「新竹市 112~113 年度生態檢核委託專業服務採購案(開口契約)」
三姓溪排水(河心累距 0K+760~0K+960)護岸改善應急工程
提報階段民眾參與現勘說明會議紀錄及處理情形回應表

時間：112 年 8 月 2 日(星期三)上午 10 時

圖片來源:香山社區發展協會提供(澳洲 Dickson Wetland)

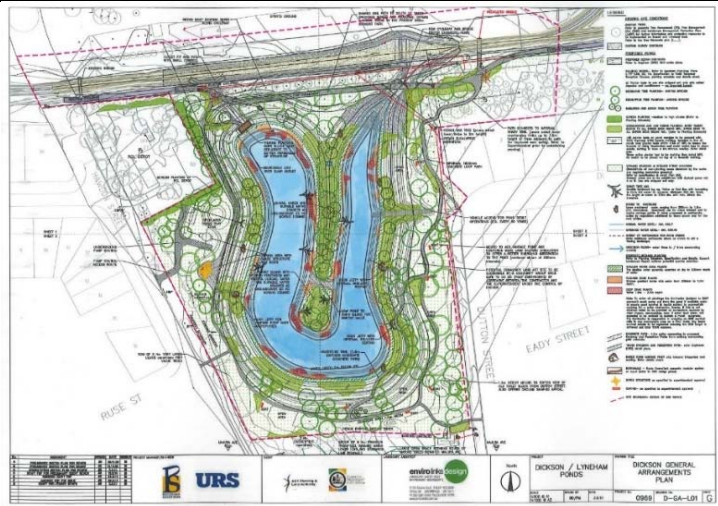
5. 可參考澳洲治水工法，利用周邊土地引水疏濬。台61往西到彩虹路左邊的土地因鹽分過高無種植生產價值。可以用收購或承租的方式，利用高低差將主支流的排水引導入旁邊的土地，過濾沉澱淨化後流排回主支流。也可以設計規畫做成防洪公園或濕地公園，成為全台的示範基地，跟水資源中心及

香山濕地連結成為一塊新的景點。

已將意見轉達市府。但此部分非本次護岸工程可處理之範疇。
